Drosselklappenstutzen Gestrafftes Sortiment

si 0069

ersetzt si 0020/A
ersetzt si 0040
MSI-PG 08.02

Produkt: Drosselklappenstutzen

Abb.: Drosselklappenstutzen ähnlicher Ausführung

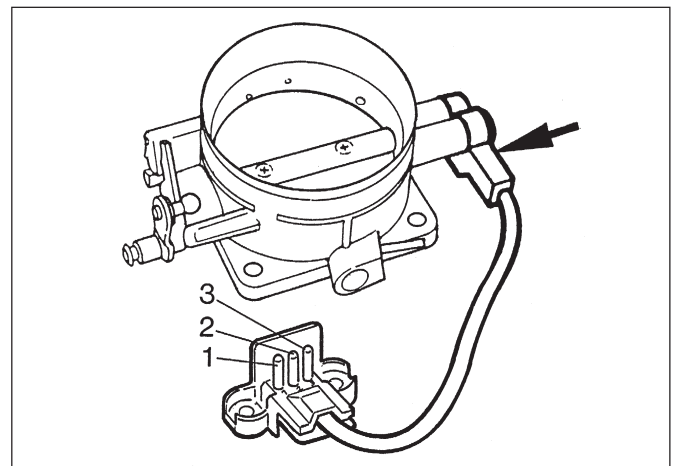
Hartes Einsetzen bzw. Ruckeln beim Beschleunigen
Die aufgeführten Drosselklappenstutzen sind mit einem Schalter zur Leerlauf- und Vollasterkennung ausgerüstet (Siehe → Pfeil in Abb.).

- Defekt des Drosselklappenschalters
Zur Prüfung des Schalters → siehe unten.
- Verschleiß an der Drosselklappenwelle (bei Fahrzeugen mit hoher Laufleistung)

- Ohmmeter an Klemmen 1 u. 2 (Siehe → Abb.) anschließen.
- Drosselklappe in Leerlaufstellung schwenken.
Sollwert: < 1 Ω
- Drosselklappe um 0,2 mm von der Anschlagsschraube abheben.
Sollwert: ∞ Ω
- Ohmmeter an Klemmen 2 u. 3 (Siehe → Abb.) anschließen.
- Drosselklappe auf Vollastanschlag drücken.
Sollwert: < 1 Ω
- Drosselklappe etwas in Richtung Leerlaufstellung drehen.
Sollwert: ∞ Ω

In beiden Fällen muss der Drosselklappenstutzen komplett erneuert werden.
